HTTR の設工認(第 2 回及び第3回)申請に係る
記載の見直しについて

令和 2 年 7 月 6 日

日本原子力研究開発機構 大洗研究所

高温工学試験研究炉部

第 3.3 図 原子炉格納容器内の煙感知器及び熱感知器に係る感知範囲（原子炉格納容器 地下中 1 階）

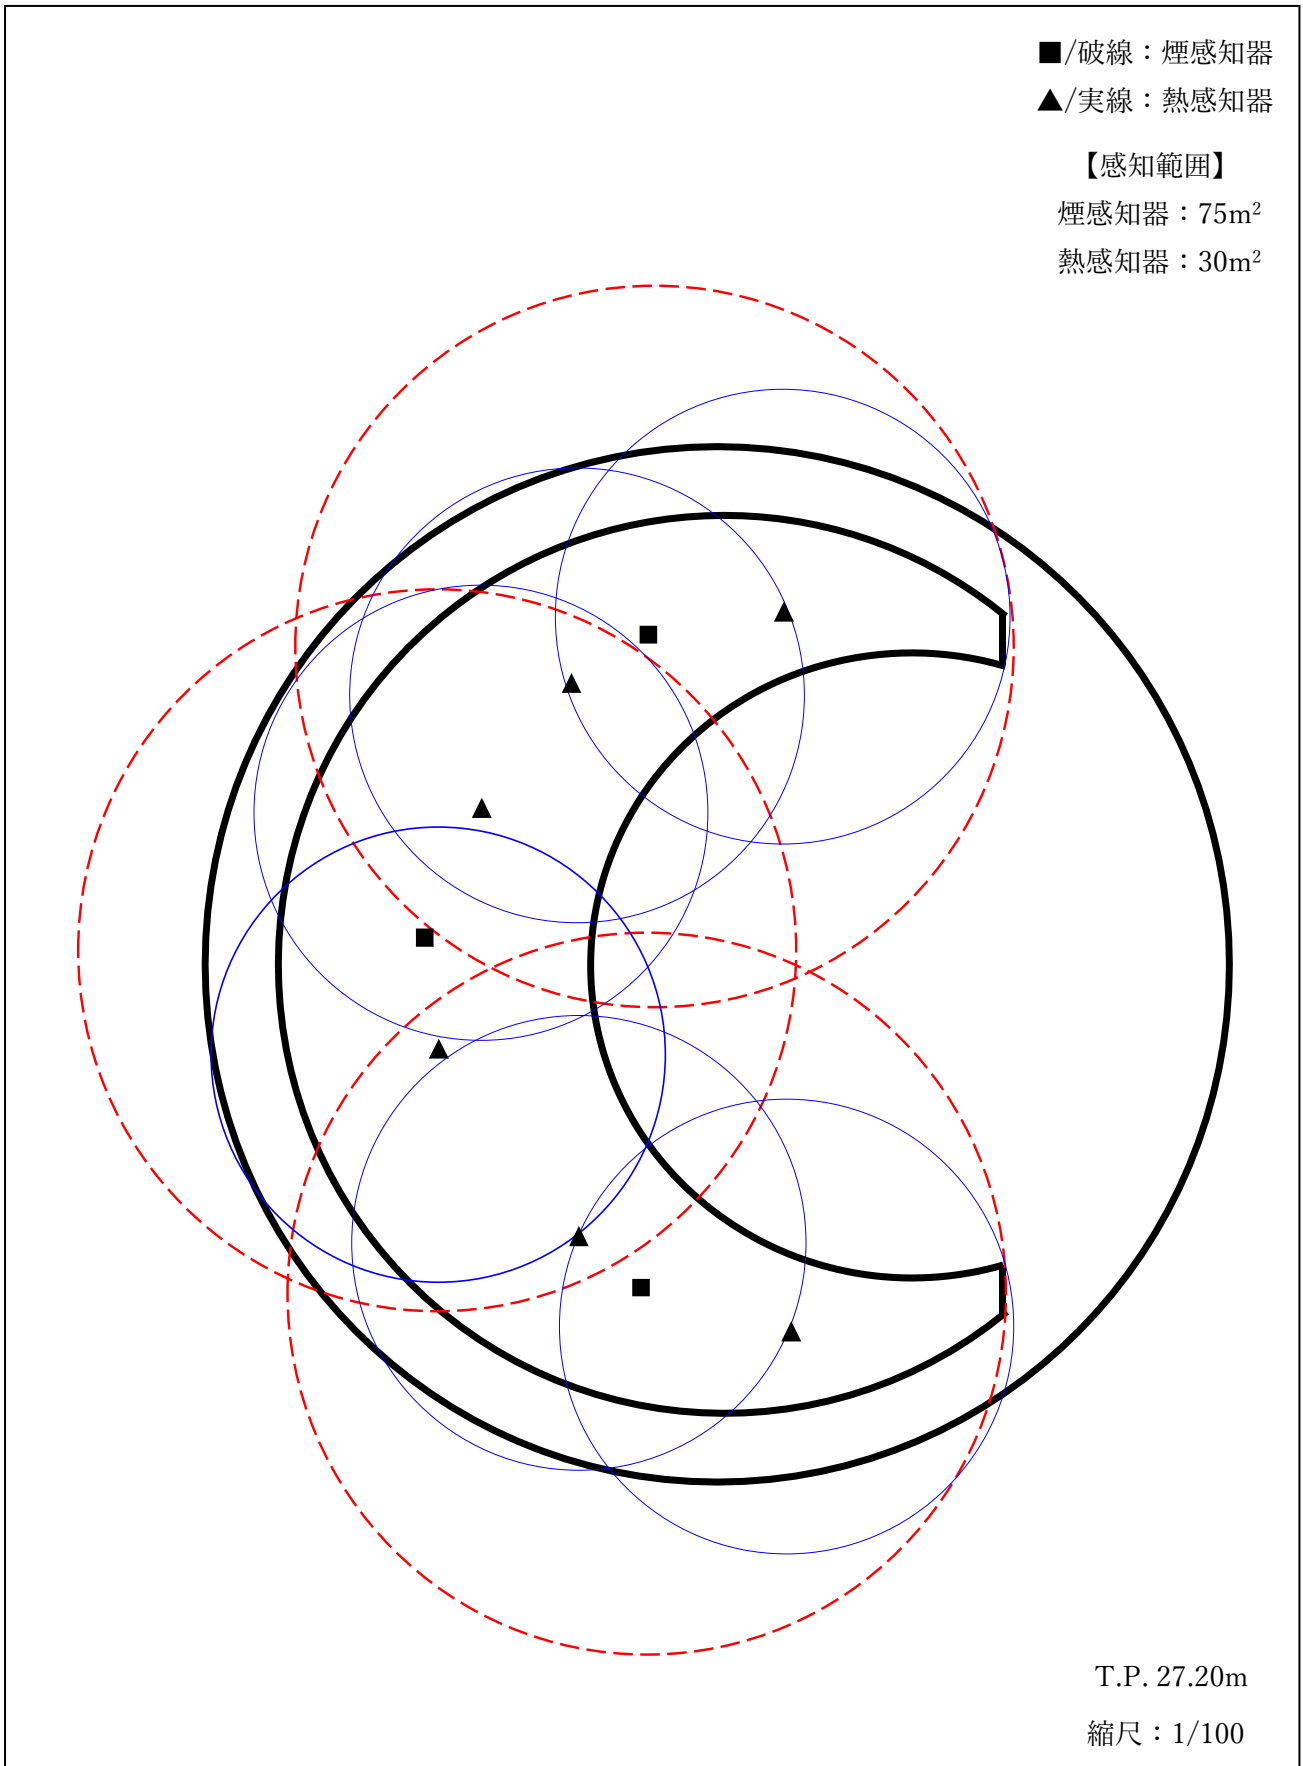
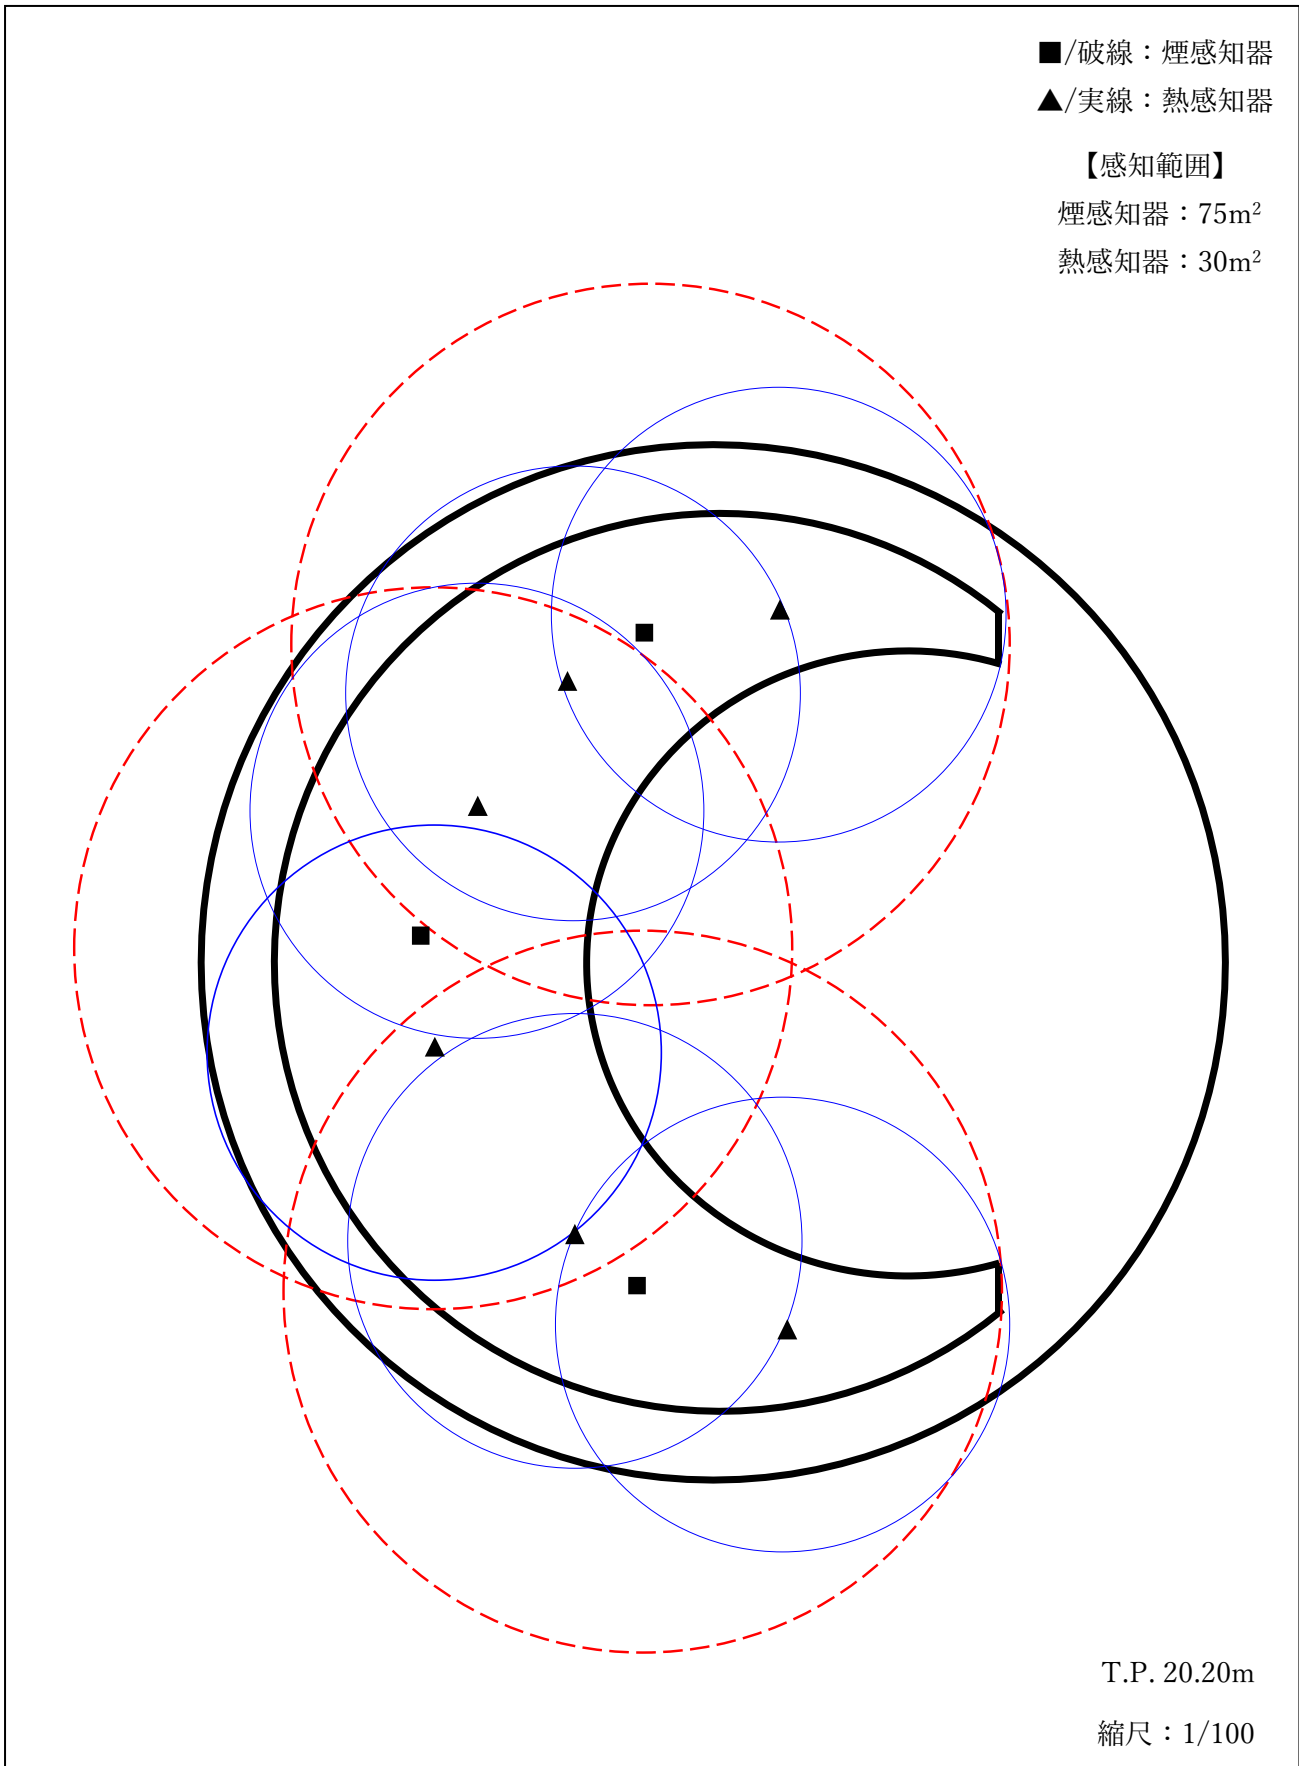
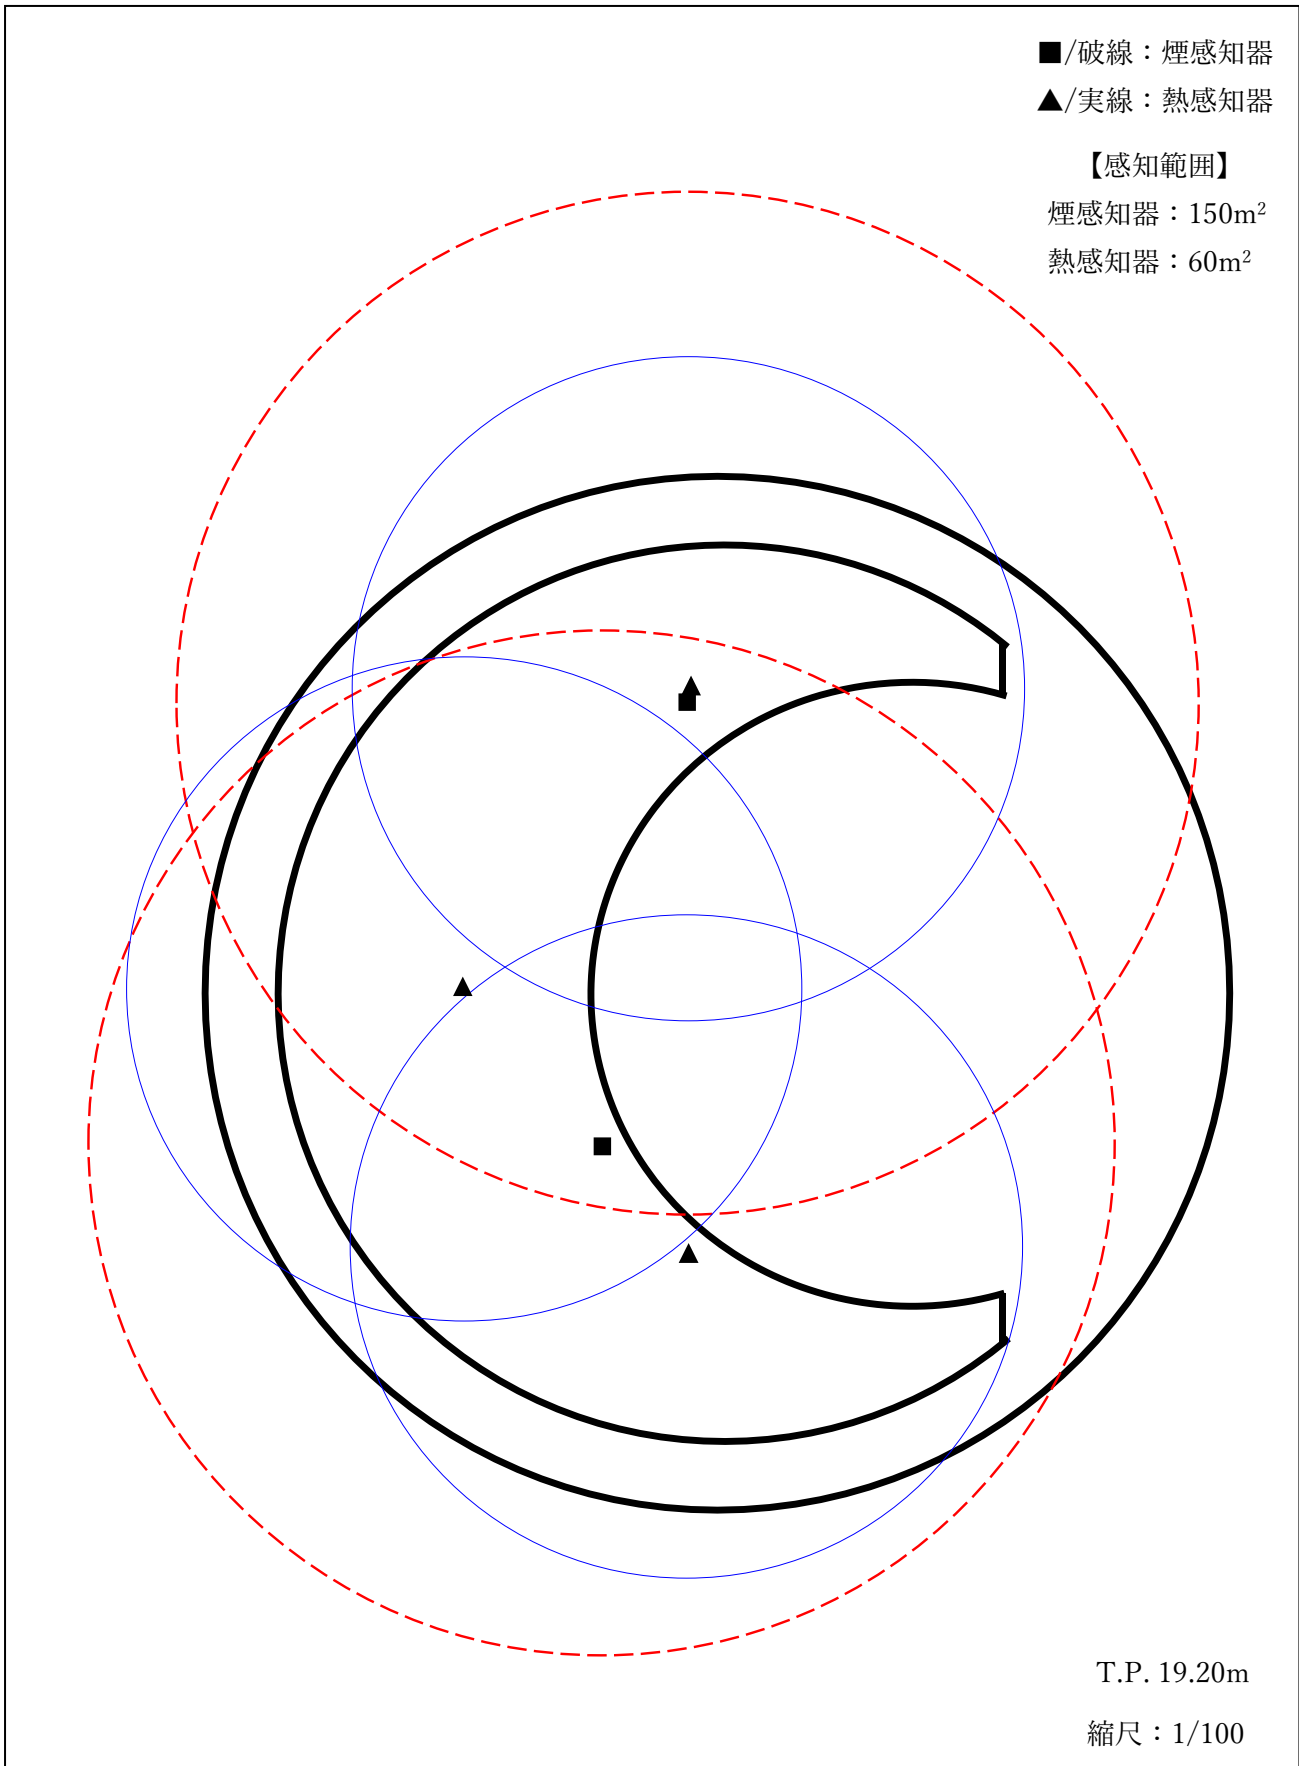
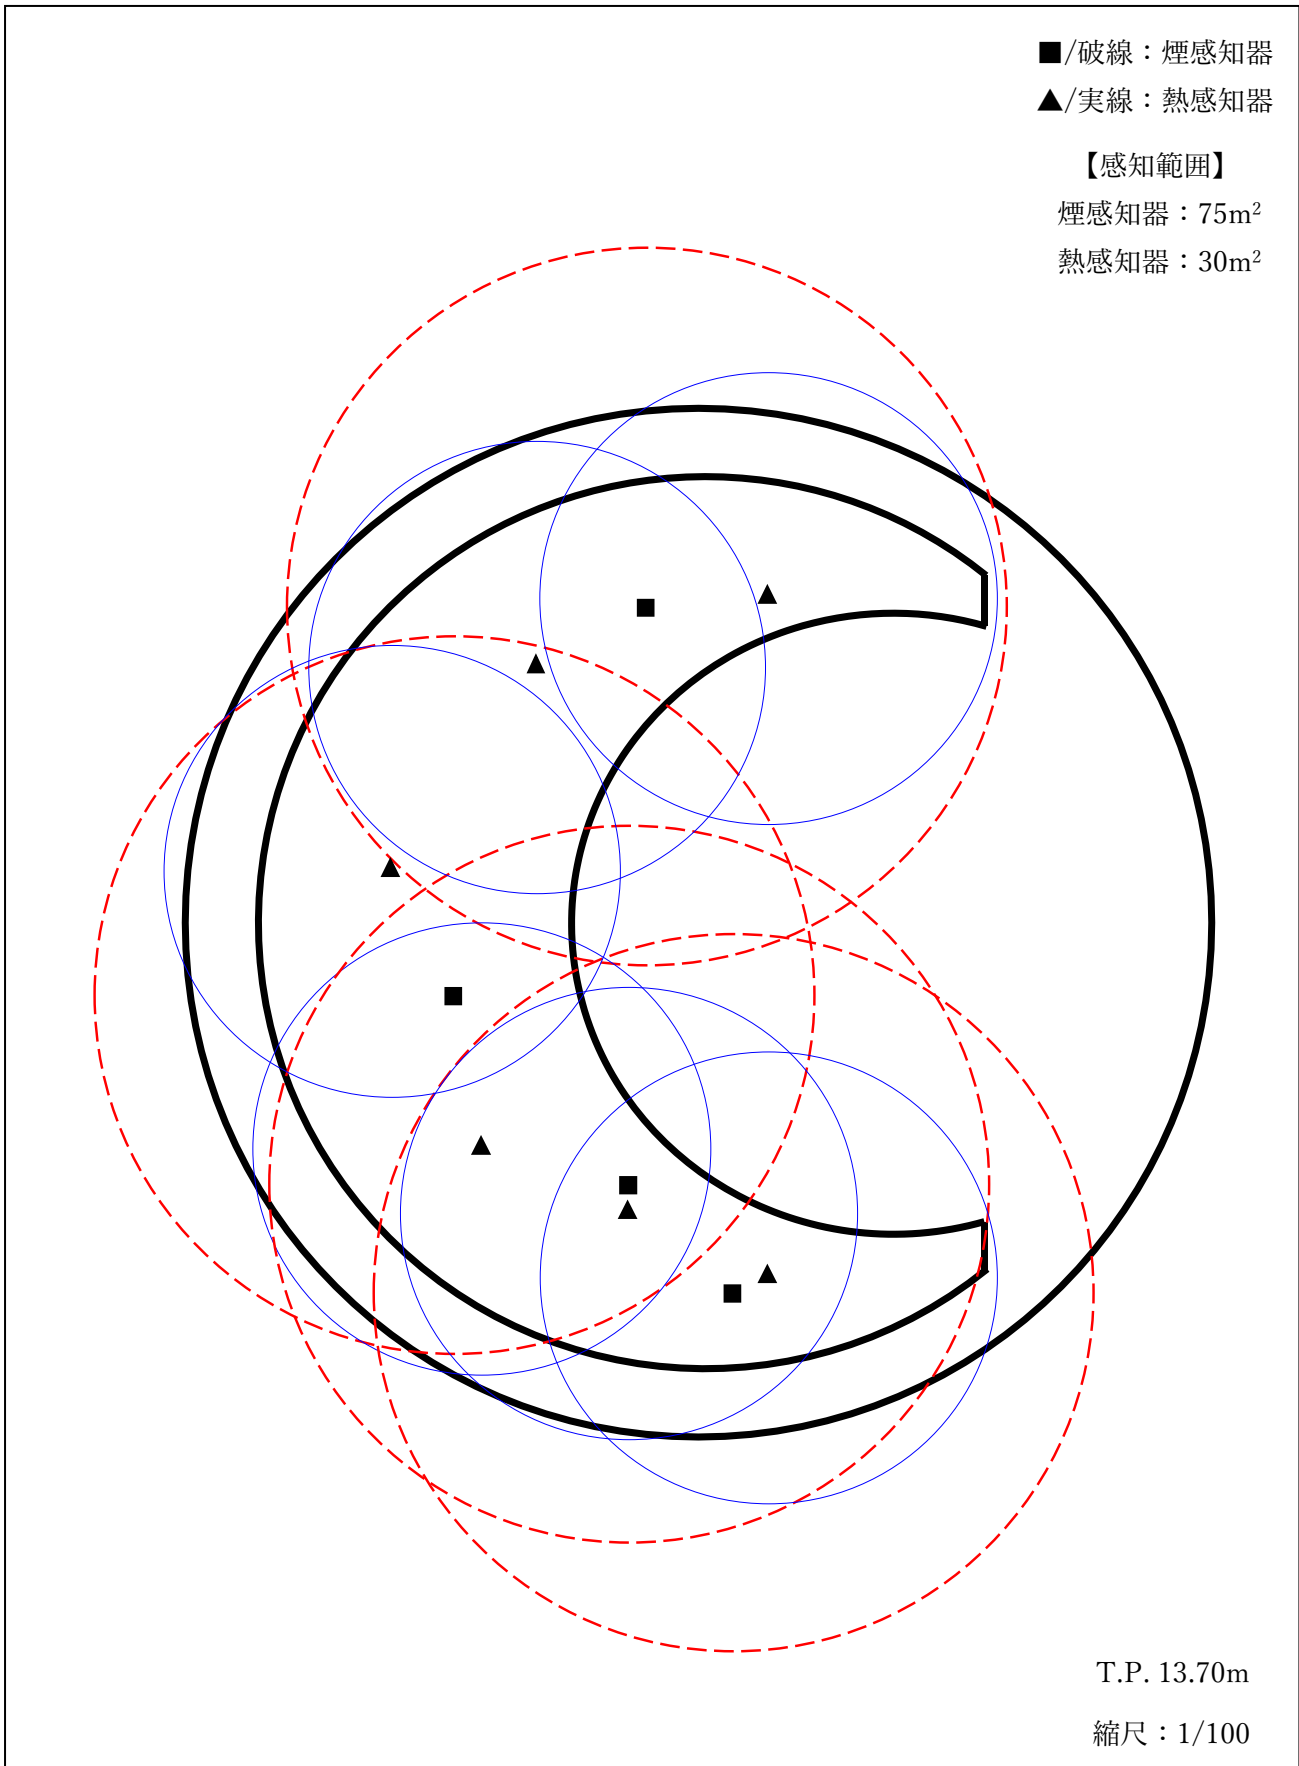
火災感知器について、消防法に定める感知器の感知範囲が火災区画床面積に対して網羅できていることを明確化する。
